PIANO URBANISTICO
ATTUATIVO n° 5
COLFOSCO DI SUSEGANA
viale degli Alpini - via F. Baracca

RELAZIONE TECNICO-ILLUSTRATIVA

OPERE DI VARIANTE

RELAZIONE OPERE DI VARIANTE

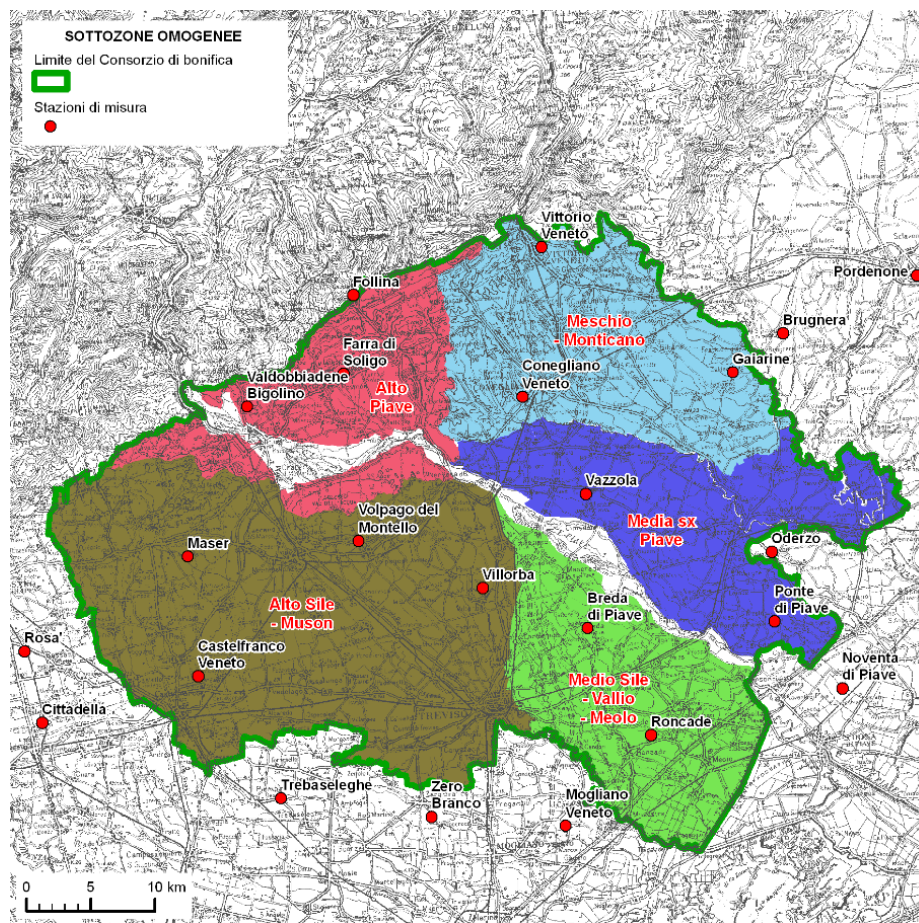
Nel corso dei lavori si è riscontrata la presenza di un tombotto a sifone sotto il Canale Enel Castelletto, con funzione di scarico di troppo pieno dell'invaso naturale formato dalle acque provenienti dai terreni a Nord del canale. La variante proposta ha lo scopo di regimare le acque meteoriche provenienti dallo stesso, mediante recapito nel fosso di guardia nel lato Nord e

smaltimento dei volumi corrivanti tramite pozzo disperdente.

Si precisa che, ai fini della verifica di compatibilità idraulica del P.U.A., il volume d'invaso del fosso di guardia in terra in oggetto, non rientrava nelle opere di mitigazione e compensazione necessarie per l'invarianza idraulica, ma aveva esclusivamente funzione architettonica e di guardia delle acque superficiali corrivanti dall'arginatura del canale.

Il fosso in terra in oggetto, avente sezione trapezia di circa 1 mq, si sviluppa planimetricamente per circa 300 m lungo il lato Nord della lottizzazione, di cui utili a fini d'invaso circa 250 m. Il fosso permette quindi un invaso di circa 250 mc.

Vista la geologia superficiale dell'area in cui insiste il fossato in terra, ovvero terreni a bassa permeabilità, al fine di migliorare e velocizzare lo smaltimento dei volumi corrivanti, si prevede la realizzazione di un pozzo disperdente collegato con vasca di decantazione al fosso in terra. Così facendo, il fosso in terra funge da bacino di laminazione, e il pozzo disperdente da scarico.

Contestualmente si prevede la realizzazione di una "soglia scolmatrice" avente la funzione di "troppo pieno" per lo scarico nel bacino di laminazione 1 interno alla lottizzazione dell'eventuale surplus di volumi critici.

Bacino scolante su foto aerea

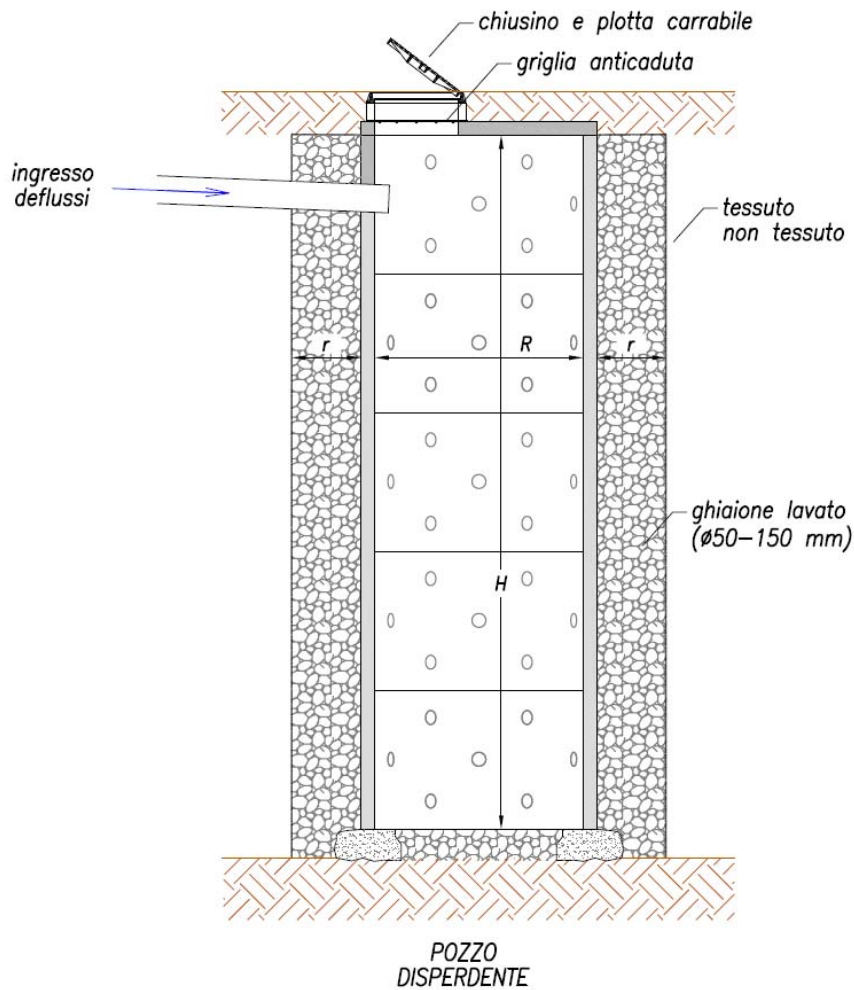
Alla sezione di chiusura, corrispondente alla posizione del nuovo sistema disperdente corrisponde un bacino scolante avente superficie di circa 30.000 mq

Confinato a Sud dal canale dell'ENEL, a Ovest da via degli Alpini, a Nord da via Canareggio e a Est da una capezzagna collegata ad un attraversamento del canale ENEL, rialzata rispetto al piana campagna.

Le superfici sono costituite, per la quasi totalità, da aree agricole coltivate a seminativo e frutteto/vigneto. In relazione a ciò, e a quanto a quanto previsto dalla DRGV n.1322/2006 e ss.mm.ii., si assume un coefficiente di deflusso medio pari a 0.15 .

Schema tipo pozzi disperdente

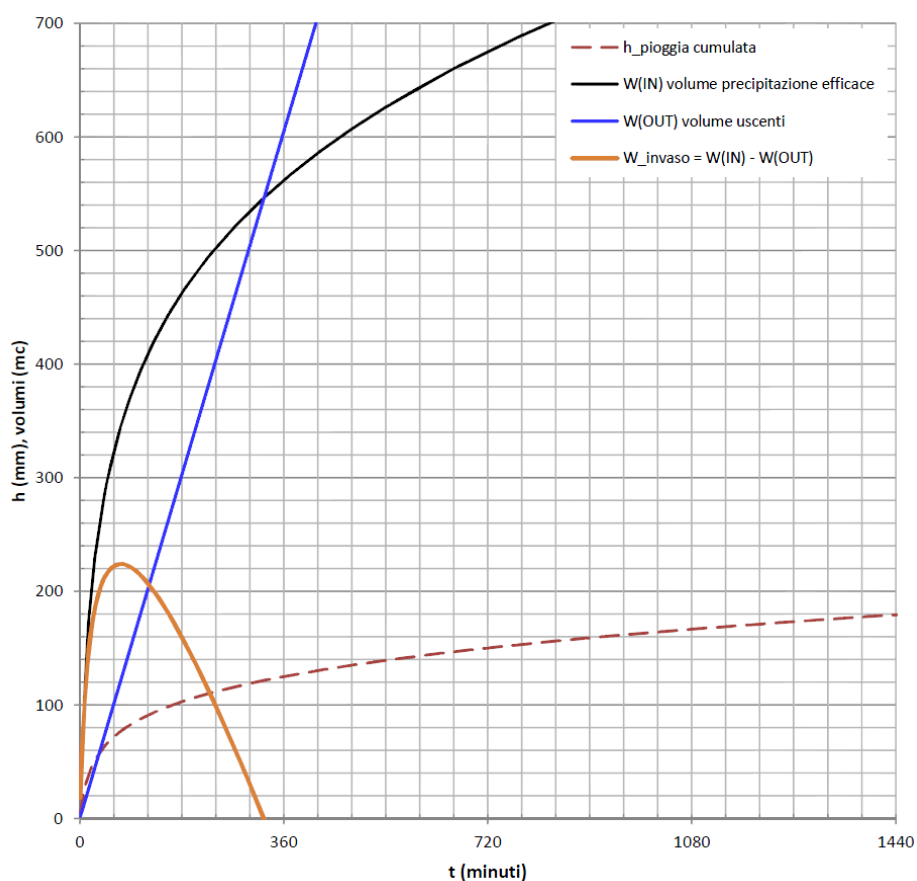
La determinazione della portata dispersa viene eseguita applicando la formula di Teltskate:

$$Q = C \cdot k \cdot (R + r) \cdot H \quad \text{con} \quad C = 2.364 \cdot \frac{H}{(R + r)} \cdot \log \left(\frac{2H}{R + r} \right)$$

- Q portata dispersa;
- K coefficiente di permeabilità, considerato pari a 5×10^{-4} m/s;
- H altezza utile interna del pozzo, pari a 4 m;
- R diametro dell'anello disperdente, pari a 2 m;
- r spessore dell'anello di ghiaione lavato di rivestimento al pozzo, pari a 1,0 m;

$$Q_{\text{pozzo}} \cong 28 \text{ l/s}$$
